地絡しゃ断導入に関する補足説明資料

東京電力ホールディングス株式会社

5・6号機サブドレン集水設備復旧に伴う 実施計画の変更について

1. 実施計画の変更及び背景・目的

4. 地絡しゃ断の導入対象外とする箇所について

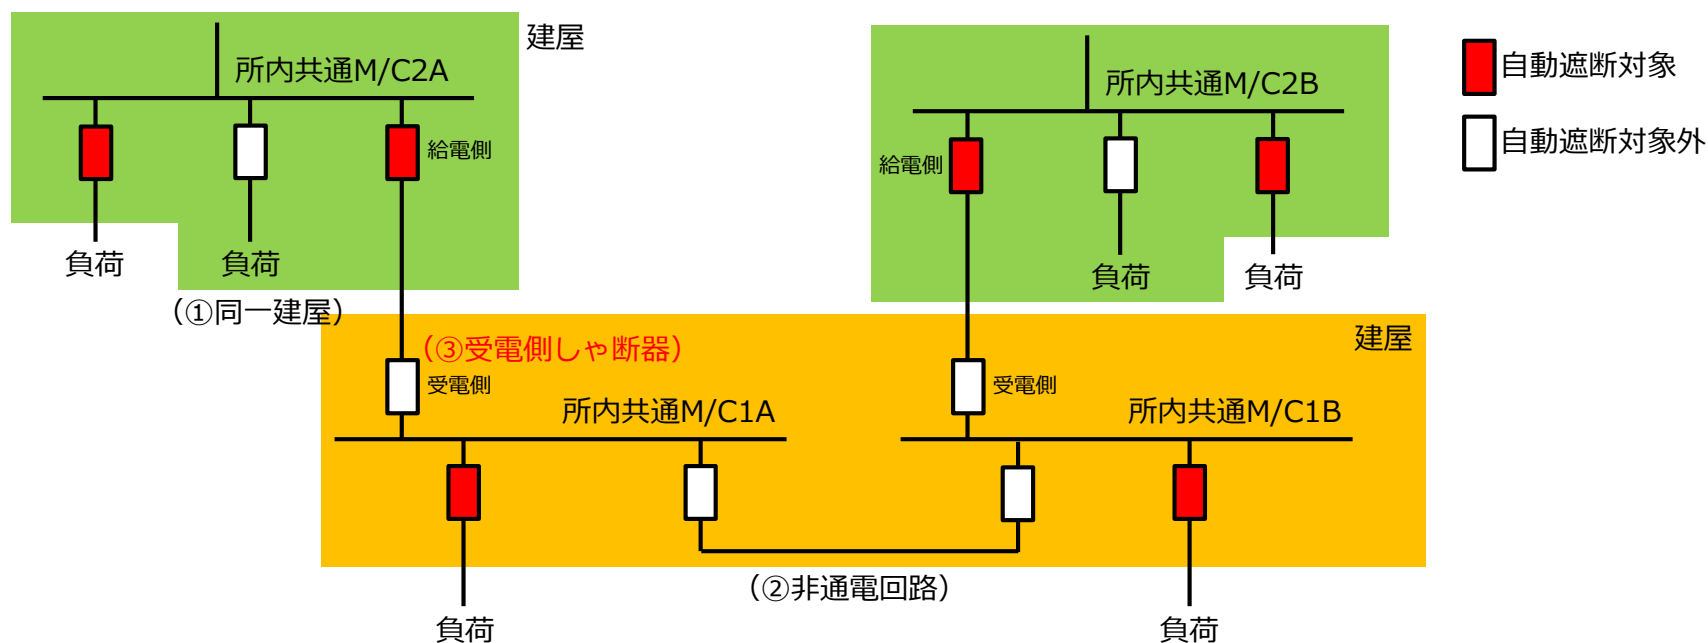
- ✓ 地絡しゃ断の導入するにあたり、以下の箇所については対象外とする。
 - ①同一建屋内で堅牢な電路に収納されている回路については、地絡のリスクが低いいため対象外とする。
 - ②点検時のみ使用する母線連絡等の常時非通電回路は対象外とする。
 - ③母線連絡回路の受電側しゃ断器については、給電側のしゃ断器により地絡を除去できるため対象外とする。

➡ 対象外とした箇所については、従前と同様に警報が発報した後に地絡箇所を特定し、手動により地絡箇所を隔離する

3. 5・6号機サブドレン集水設備 系統概要図

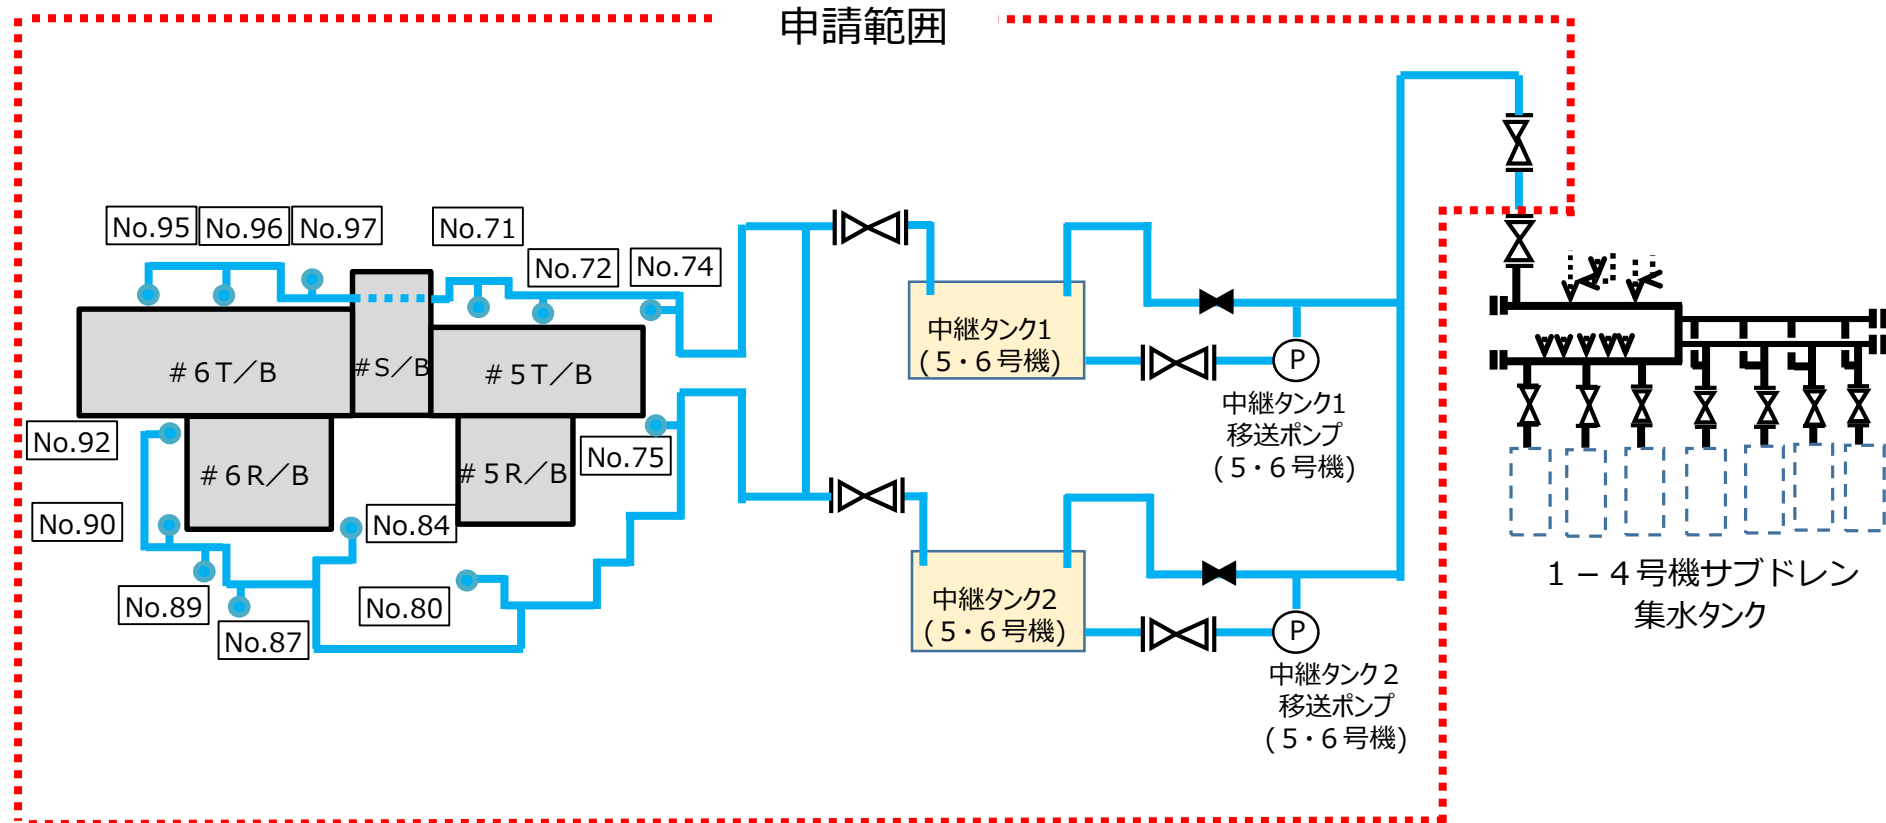
- 5・6号機サブドレンピットで汲み上げ水を1～4号機サブドレン浄化設備へ移送して、1～4号機サブドレンピット汲み上げ水と共に処理する。

図-1 サブドレン他水処理施設の全体概要図 (2 / 2)

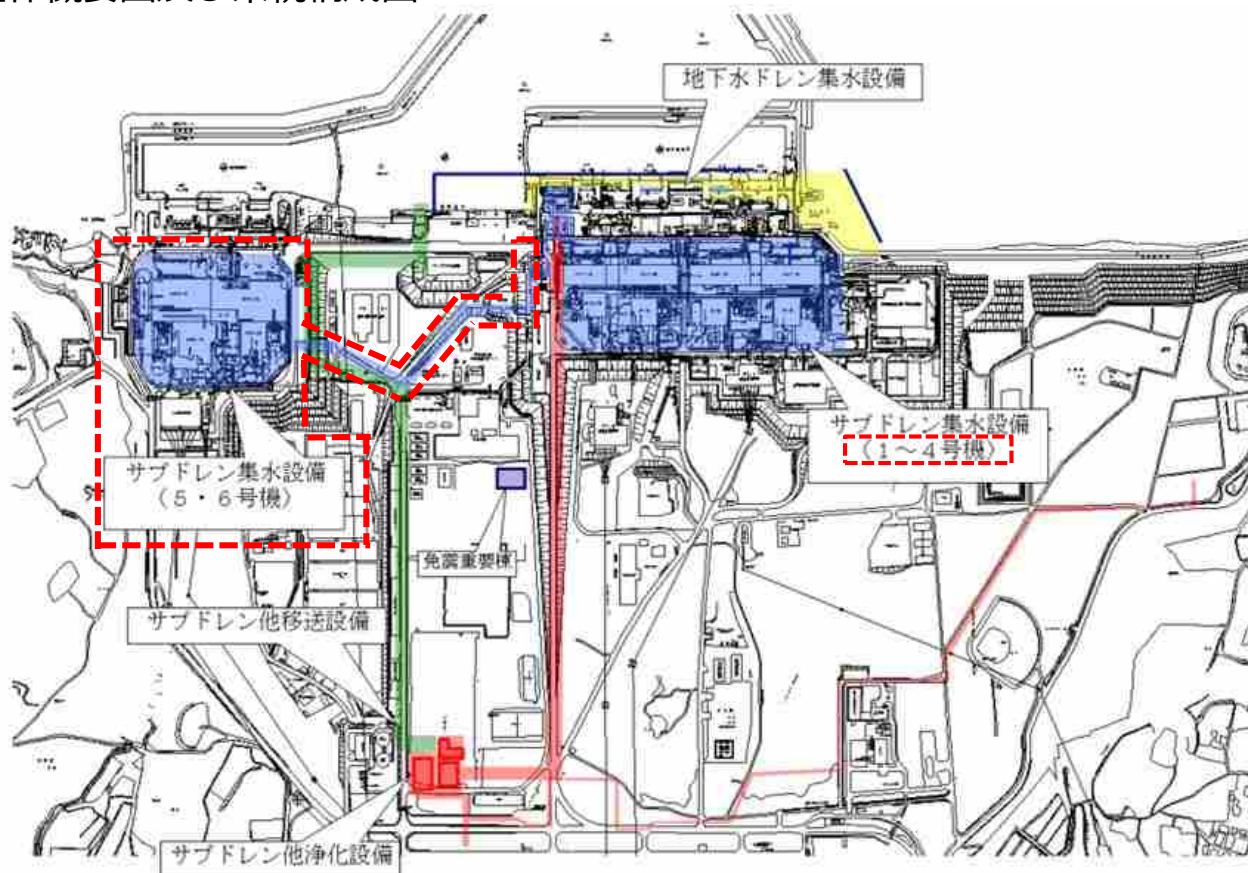
7. 主な変更点

添付資料－1 全体概要図及び系統構成図

: 新規追加箇所

添付資料-1 全体概要図及び系統構成図

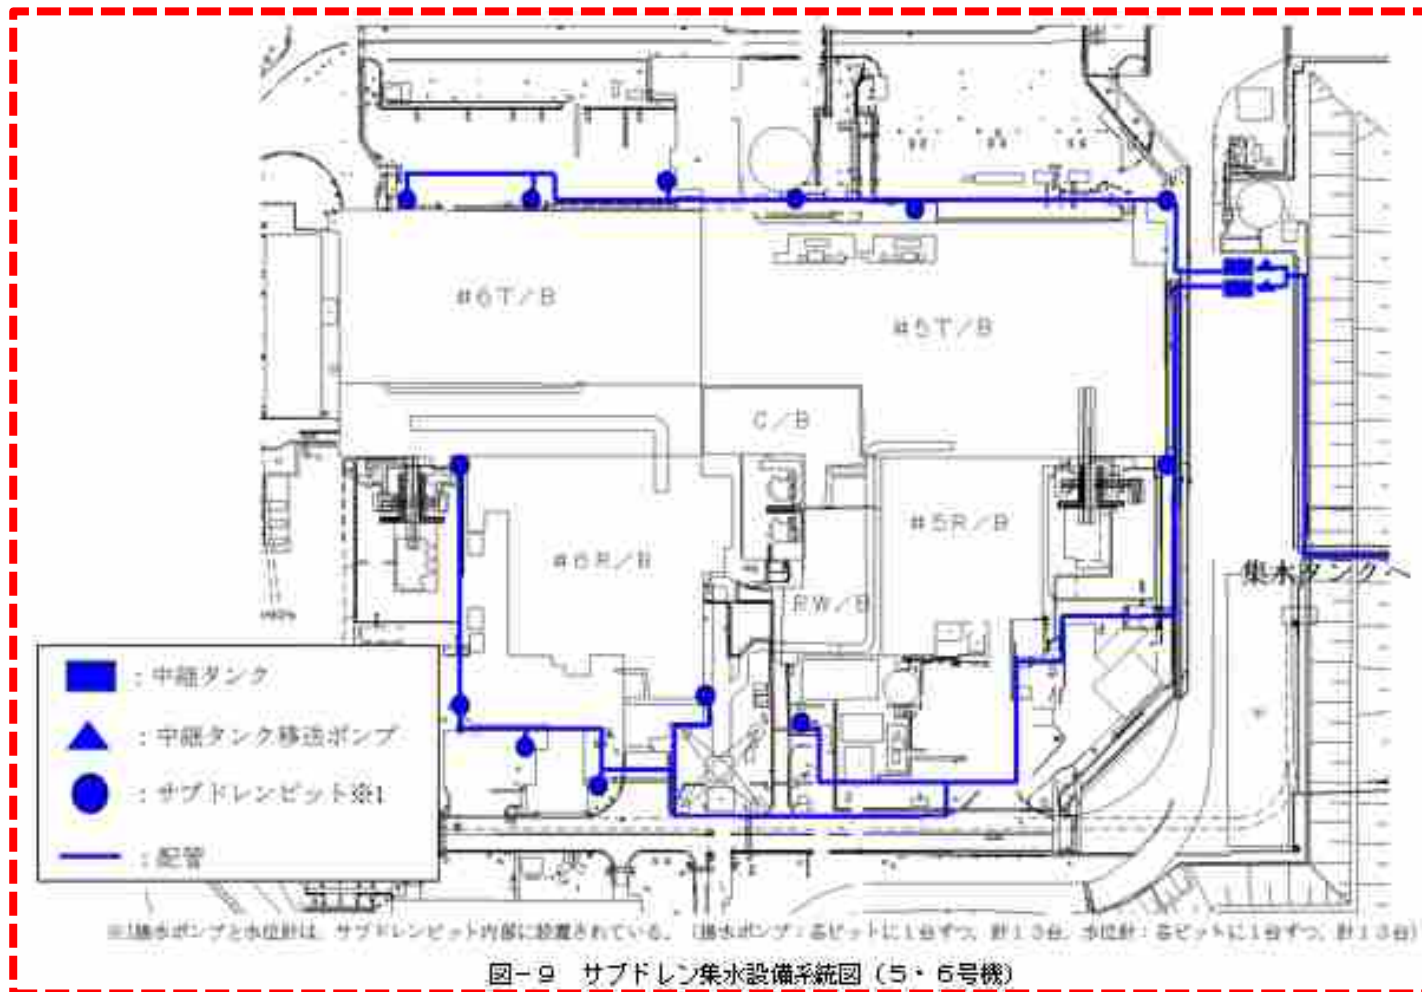
8. 主な変更点

: 新規追加箇所
